**DEMANDE D'AUTORISATION D'EXPLOITER UNE INSTALLATION CLASSÉE POUR LA PROTECTION DE L'ENVIRONNEMENT
(ICPE)
PROJET ÉOLIEN DU MONT BENHAUT
SUR LES COMMUNES DE LA FERTE CHEVRESIS – MONTIGNY SUR CRECY – PARGNY LES BOIS (AISNE)
MAÎTRISE D'OUVRAGE DE LA SOCIÉTÉ « MONT BENHAUT »**

AVIS DE L'AUTORITE ENVIRONNEMENTALE SUR L'ETUDE D'IMPACT ET L'ETUDE DE DANGERS

Situation du projet par rapport au SRE (parc construits en bleu, accordés en bleu, en instruction en noir, refusés en rouge)

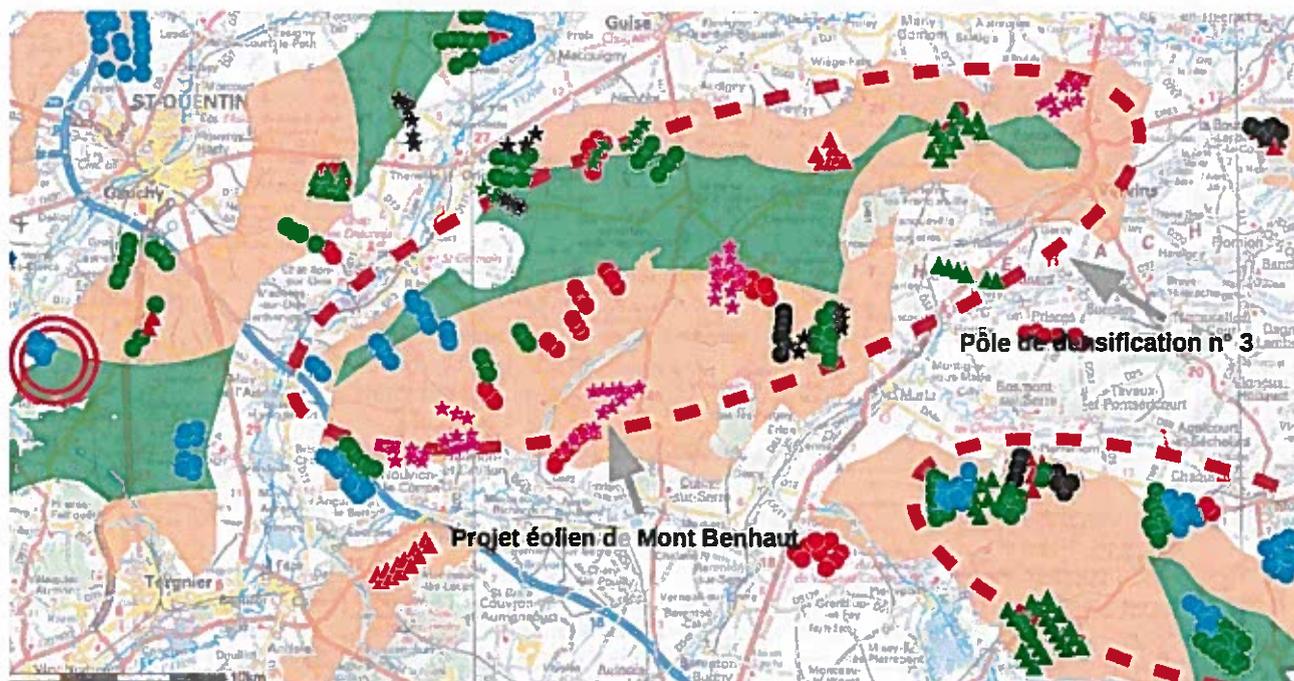
Cependant, celle-ci ne présente pas l'ensemble des parcs éoliens en instruction :

- des parcs éoliens en instruction et n'ayant pas fait l'objet d'un avis de l'autorité environnementale à la date de dépôt du dossier de demande d'autorisation d'exploiter :
 - × parc éolien ENERGIE DES RONCHERES implanté sur les communes d'HOUSSET, MONCEAU-LE-NEUF et FAUCOUZY, SONS et RONCHERES.
